DETERMINAZIONE DEL DIRIGENTE SEZIONE AUTORIZZAZIONI AMBIENTALI 4 novembre 2024, n. 673  
**ID AIA 478 - Impianto complesso di Biostabilizzazione e selezione per rifiuti urbani, trattamento FORSU da RD per produzione compost con recupero energetico e di stoccaggio rifiuti pericolosi e non pericolosi ubicato nel Comune di Bari alla via Francesco Fuzio Ingegnere. Autorizzazione Integrata Ambientale di cui alla D.D. n. 45 del 13/09/2013 aggiornata con D.D. n. 332 del 24/10/2014 e s.m.i. Gestore: AMIU Puglia Spa. Aggiornamento per Modifica non sostanziale dell'AIA ai sensi dell'art.29-nonies del D.Lgs. 152/06 e smi.**

Il procedimento amministrativo riguarda la modifica ai sensi dell'art. 29-nonies comma 1 del D.lgs. n. 152/06 s.m.i. per il quale il Gestore ha presentato con nota prot. AMIU- 2024-U00092 del 5/04/2024, acquisita al prot. n. 179533 del 11/04/2024, la comunicazione di modifica (ai sensi della DGRP n. 648/2011 e s.m.i.) ai fini della successiva valutazione del carattere di sostanzialità o non sostanzialità da parte dell'Autorità Competente, allegando la seguente documentazione:

Fig.1 - stralcio grafico estratto dall'elaborato AIA.01 Relazione tecnica integrativa allegata alla nota prot. n. 410501 del 16/08/2024 - diagramma di flusso Riprocessamento RBD (EER 190501)

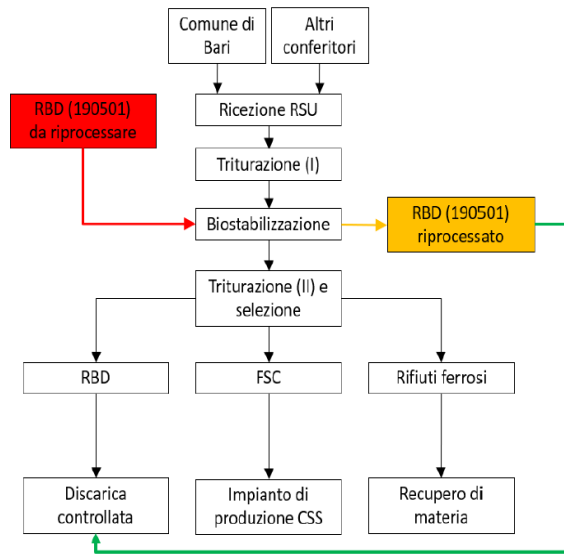
#### Sezione TMB - Modifica 1a - Riprocessamento RBD (EER 190501) non conforme prodotto dall'impianto

In caso di non conformità del valore del parametro IRDP ai limiti per l'accettabilità di tali rifiuti in discarica, si provvederà ad eseguire il riprocessamento biologico di tali rifiuti per almeno 10 giorni in biocella dedicata all'attività di riprocessamento, previa correzione dell'umidità dei rifiuti ove necessario al fine di assicurare la prosecuzione del trattamento di biostabilizzazione.

In particolare, i rifiuti saranno movimentati utilizzando container scarrabili o rimorchi e, attraverso le macchine a caricamento frontale in dotazione (pale meccaniche), saranno sistemati direttamente in biocella con altezza di carico pari a 3 – 4 m, compatibilmente con la lunghezza delle sonde ad infissione in dotazione all'impianto per il monitoraggio della temperatura dei rifiuti durante il trattamento.

Il diagramma di flusso previsto per l'attività di riprocessamento di RBD è riportato in allegato 1 figura 1.

Fig.2 - stralcio grafico estratto dall'elaborato AIA.01 Relazione tecnica integrativa allegata alla nota prot. n. 410501 del 16/08/2024 - diagramma di flusso Riprocessamento FSC (EER 191212)

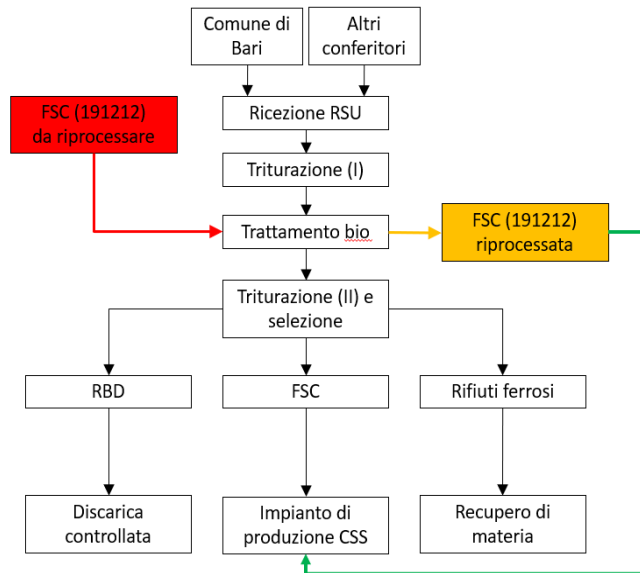
#### Sezione TMB - Modifica 1b - Riprocessamento FSC (EER 191212) non conforme prodotto dall'impianto

La frazione secca combustibile (FSC) costituita dal sopravaglio a 80 mm è conferita ad impianti di recupero per la produzione di CSS e il successivo recupero energetico. In caso di carichi non conformi alle specifiche di qualità imposte (IRDP < 800 mgO<sub>2</sub>/KgSV\*h; Umidità < 25%; PCI > 13.000 KJ/Kg) la FSC sarà avviata a nuovo trattamento di essiccazione in biocella dedicata all'attività di riprocessamento della durata di 3-5 giorni in caso di non conformità dovuta al contenuto di acqua, oppure avviata a nuovo trattamento di biostabilizzazione della durata di 10 giorni in biocella dedicata all'attività di riprocessamento, in caso di non conformità dovuta all'IRDP.

Il diagramma di flusso previsto per l'attività di riprocessamento di FSC è riportato in allegato 1 figura 2.

Fig.3 - stralcio grafico estratto dall'elaborato AIA.01 Relazione tecnica integrativa allegata alla nota prot. n. 410501 del 16/08/2024 - diagramma di flusso Riprocessamento rifiuti ferrosi (EER 191202).

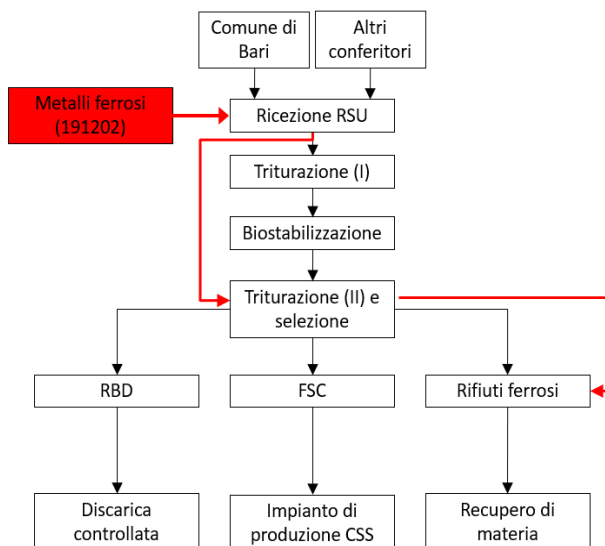
#### Sezione TMB - Modifica 1c - Riprocessamento Rifiuti ferrosi (EER191202) non conformi prodotti dall'impianto

Eventuali carichi di rifiuti EER 191202 non conformi saranno riprocessati mediante ripetizione dell'attività di selezione con i deferrizzatori ordinariamente utilizzati e già presenti sulla linea di selezione utilizzata.

In particolare, dopo il conferimento in area di accettazione dei rifiuti da riprocessare, l'attività si sostanzierà nel trasferimento dei rifiuti tramite pala meccanica nella tramoggia attraverso la quale si procederà all'alimentazione della linea di selezione meccanica e deferrizzazione. La linea di selezione sarà alimentata esclusivamente con il rifiuto da riprocessare, per il breve tempo strettamente necessario all'esecuzione di tale operazione. Il funzionamento della linea avverrà in modalità ordinaria e consentirà di separare la frazione estranea costituita prevalentemente da plastica e tessili – che sarà sottoposta a successiva selezione meccanica con vaglio a tamburo rotante - dal ferro che sarà avviato a recupero. In considerazione dell'occasionalità dell'attività e della limitatissima durata delle operazioni previste, si prevede che il riprocessamento possa essere agevolmente eseguito nei momenti di inutilizzo della linea di selezione per le attività ordinarie, compatibilmente con le esigenze operative dell'impianto.

Il diagramma di flusso previsto per l'attività di riprocessamento dei rifiuti ferrosi\_ è riportato in allegato 1 figura 3.

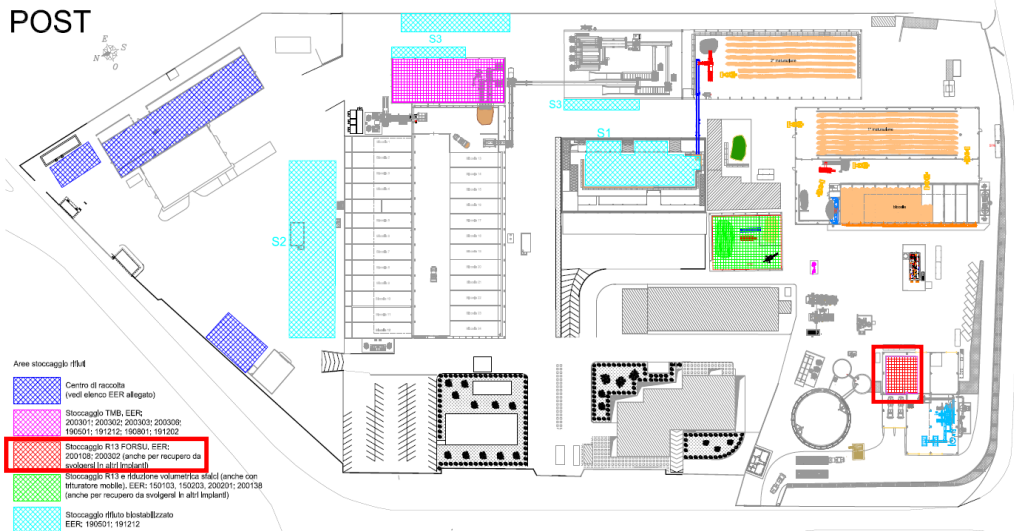
Il Gestore chiede di poter utilizzare l'area di accettazione FORSU in ingresso all'impianto di digestione anaerobica, avente una superficie di circa 250 mq per lo svolgimento di attività R13 finalizzata alla trasfenza dei rifiuti verso impianti terzi di trattamento per l'ottimizzazione dei trasporti dei rifiuti verso altri impianti. Tale modifica ha l'obiettivo di consentire all'occorrenza, in caso di avarie/indisponibilità totali o parziali dell'impianto, che tutti i rifiuti in ingresso o una loro aliquota possano essere trasferiti ad altri impianti di trattamento mediante trasfenza. La trasfenza dei rifiuti serve ad evitare ripercussioni negative sui servizi di raccolta dei rifiuti urbani assicurando comunque il conferimento da parte dei Comuni interessati.

L'attività R13 si sostanzierà nello scarico a terra, in cumuli, dei rifiuti direttamente dai mezzi di raccolta.

Successivamente tali rifiuti saranno caricati, entro le 72 ore dal conferimento, mediante l'utilizzo di caricatori meccanici in mezzi idonei al trasporto di lunga percorrenza. In caso di necessità si provvederà a delimitare le aree al solo fine di distinguere l'aliquota di rifiuto destinata ad essere trasferita presso altro impianto dall'aliquota di rifiuto da trattare in situ.

L'area in cui verrà operata l'attività R13 finalizzata alla trasfenza è riportata in allegato 1 figura 4.

Si confermano le prescrizioni del precedente parere prot. 70480 del 26/09/2024, inclusa la modifica richiesta per il PMC.

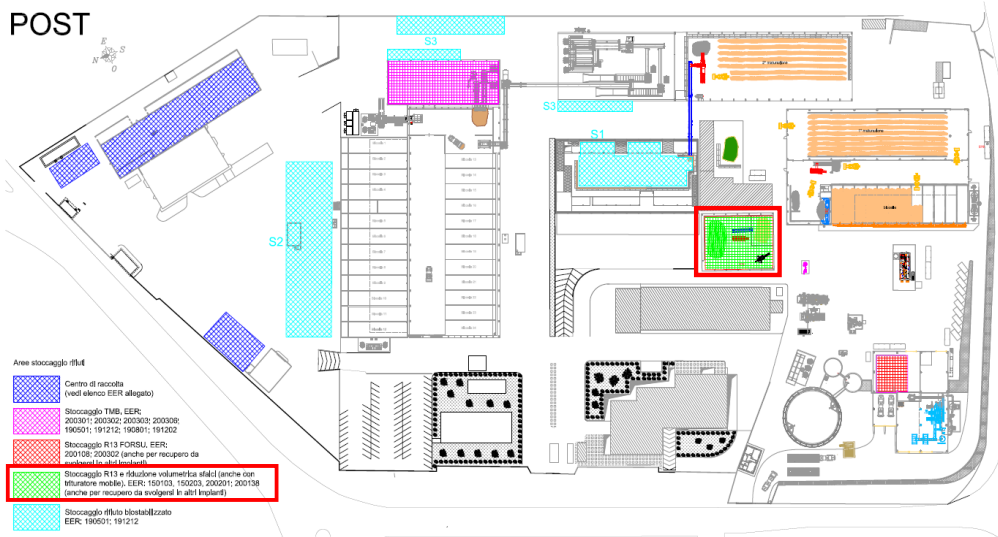
Per analoghe ragioni il Gestore chiede di poter utilizzare l'area di accettazione per sfalci e residui di potatura (rifiuti ligneo-cellulosici) in ingresso all'impianto di compostaggio, avente dimensione di 23,85 x 31,0 metri

- R12, triturazione finalizzata a ridurre il volume dei rifiuti da trasportare, ottimizzare i trasporti e contenere l'impatto ambientale ed economico dell'attività di trasferimento;
- R13, messa in riserva finalizzata alla trasferimento di tali rifiuti presso impianti terzi di trattamento.

Per l'operazione di triturazione potrà essere utilizzato il trituratore già disponibile in impianto; inoltre il Gestore intende dotarsi di un trituratore mobile aggiuntivo utilizzabile in caso di avaria/fermo impianto per manutenzione o di necessità operative (ad esempio triturare anche in fasi successive residui di potatura del diametro superiore a quello compatibile con il trituratore fisso), da posizionare nella stessa area del trituratore già esistente.

L'area in cui verranno operate le attività R12 ed R13 è riportata in allegato 1 figura 5. Il diagramma di processo modificato è riportato in allegato 1 figura 6.
